Mémoire de Nature Québec concernant

LE PROJET ÉOLIEN DES NEIGES – SECTEUR CHARLEVOIX À BAIE- SAINT-PAUL ET À SAINT-URBAIN

Remis au Bureau d'audiences publiques sur l'environnement
12 février 2025

Figure 1. Gros plan sur la zone d'influence du projet qui chevauche l'aire de répartition du caribou de Charlevoix et la ZHR identifiée dans le cadre du projet pilote du gouvernement du Québec. Carte extraite d'une présentation du promoteur lors de la première partie du BAPE [14].

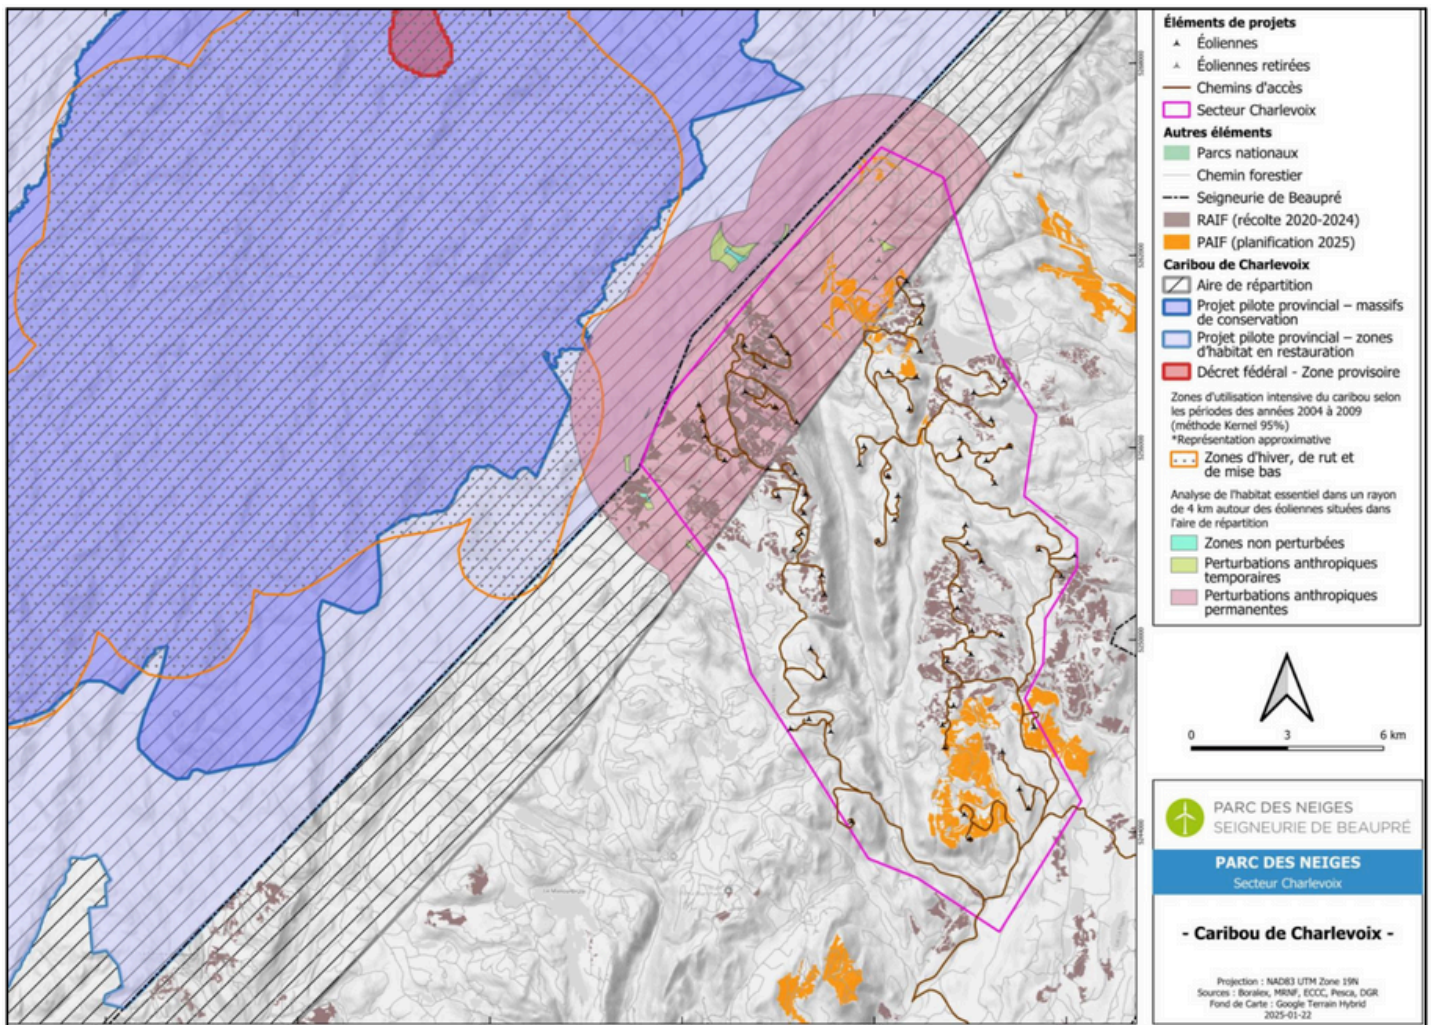
Considérant ce taux de perturbations important, plus élevé encore que dans le reste de l'aire de répartition du caribou de Charlevoix, un rapport du professeur Daniel Fortin, révisé par le professeur Steeve D. Côté, deux experts émérites sur le caribou, conclut que le projet éolien, qui chevauche les terres de la Seigneurie de Beaupré : « semble comporter peu de risques pour le rétablissement de la population du caribou forestier de Charlevoix, notamment parce que les conditions d'habitat y sont plus favorables aux prédateurs et à leur proies alternatives (p. ex., orignal) qu'aux caribous, et cette situation a peu de chances d'évoluer avec le temps. La promotion de l'utilisation de secteurs alternatifs pourrait constituer une

Que le promoteur revoit la configuration de son projet de façon à éviter, idéalement, l'aire de répartition du caribou de Charlevoix, ou, au minimum, pour que la zone d'influence du projet ne chevauche pas la zone d'habitat en restauration.

Figure 2. Carte illustrant la qualité de l'habitat du caribou de Charlevoix dans son aire de répartition. Les couleurs chaudes illustrent les habitats de moins bonne qualité, à l'inverse des couleurs froides. Carte extraite d'une présentation du MELCCFP lors de la première partie du BAPE [17].

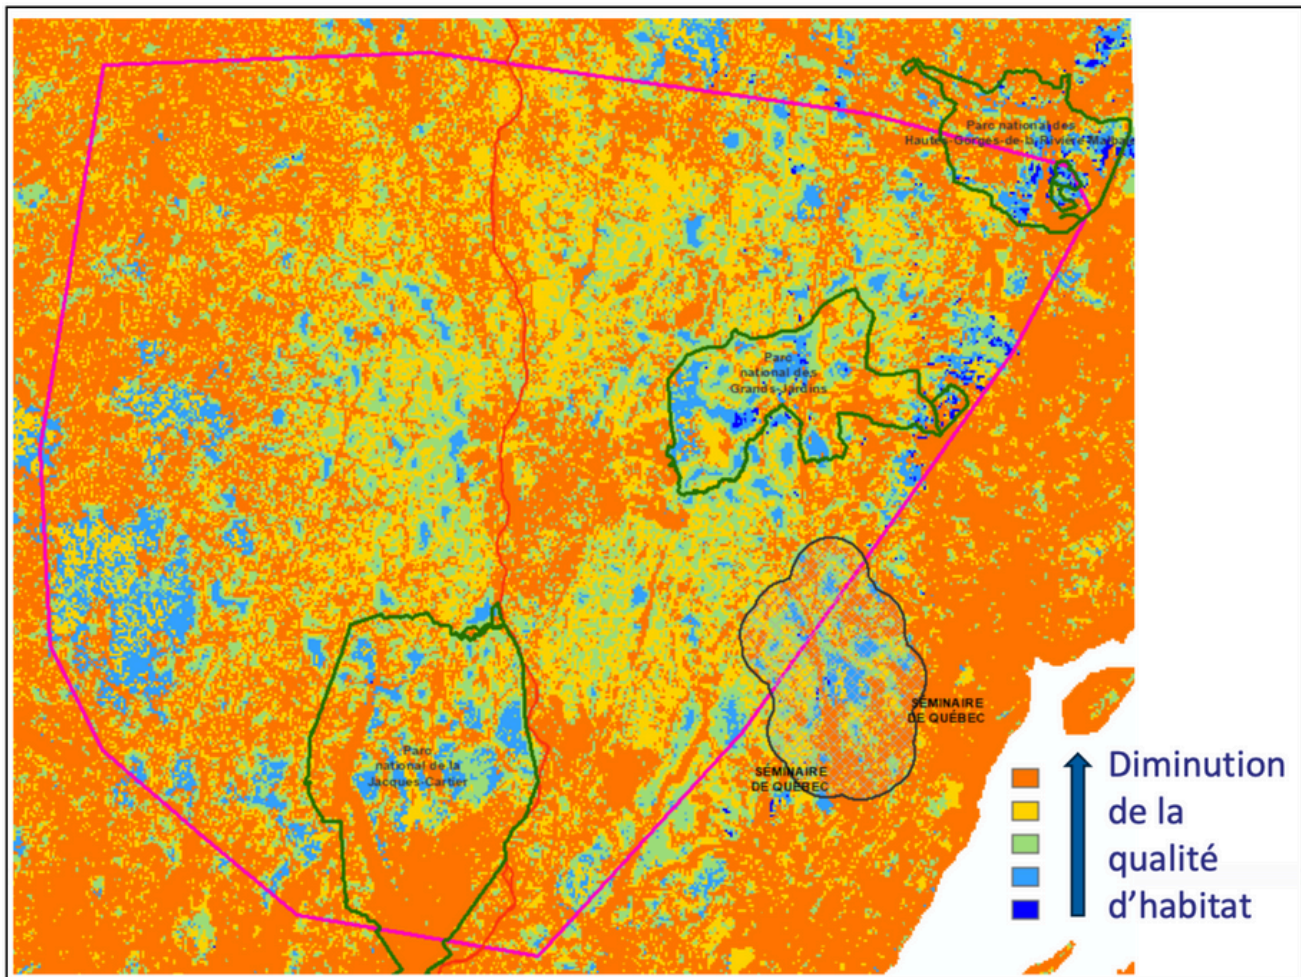
dessous (Figure 2) démontre ainsi la présence d'habitats intéressants dans le secteur du projet, au sein d'une matrice certes fortement perturbée, mais au même titre que ce que l'on peut observer dans les parcs nationaux adjacents. À cet effet, il est intéressant de noter que lors de la séance du 21 janvier, madame Masson soulignait que si le secteur visé par le projet de Boralex n'est pas compris dans le projet pilote du gouvernement du Québec, ce n'est pas nécessairement parce qu'il n'est pas utilisé par le caribou, mais parce qu'il est situé en terres privées et que le *Règlement sur les habitats fauniques* (RHF), qui découle de la *Loi sur la conservation et la mise en valeur de la faune* (LCMVF) ne s'applique pas en terres privées [16].
